Onderwerp : voorontwerpbestemmingsplan N357

Datum	20 oktober 2014	Behandeld door	S. Veerbeek
Onze referentie	UIT/14002447/BRW/BR/RB	Doorkiesnummer	088 22 98 912
Uw referentie		E-mail	s.veerbeek@brandweefryslan.nl
Uw brief van	9 september 2014	Bijlagen	0
Onderwerp	Advies voorontwerp bestemmingsplan N357

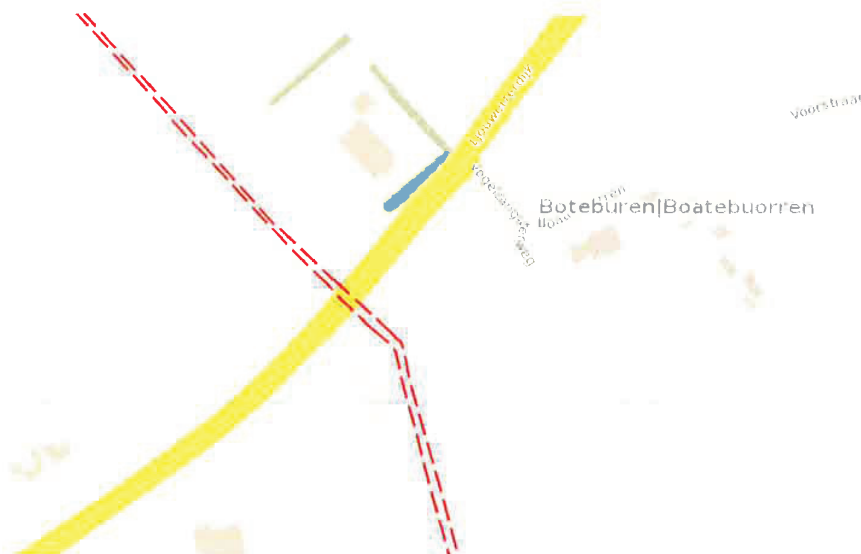
De N357 wordt voor Blije gekruist door twee hogedruk gasleidingen (zie onderstaande afbeelding). Brandweer Fryslân beschikt niet over de detailtekeningen waar zichtbaar op is of in de nabijheid van de leidingen werkzaamheden plaatsvinden. In de toelichting van het bestemmingsplan wordt aangegeven dat er overleg is geweest met de Gasunie. De Gasunie heeft aangegeven dat de werkzaamheden op voldoende afstand plaatsvinden. Het is echter wel een aandachtspunt om rekening mee te houden in het vervolg van de planvorming (bijvoorbeeld bij wijzigingen in de planvorming/ werkzaamheden).

- De toelichting van het bestemmingsplan aan te passen op het aspect vervoer van gevaarlijke stoffen;
- Dit advies te verwerken in de toelichting van het bestemmingsplan;
- Tijdens de werkzaamheden (o.a. bij wegversperringen) rekening te houden met het transport van gevaarlijke stoffen over de N357;
- In het vervolg van de planvorming rekening te houden met de twee hogedruk gasleidingen;
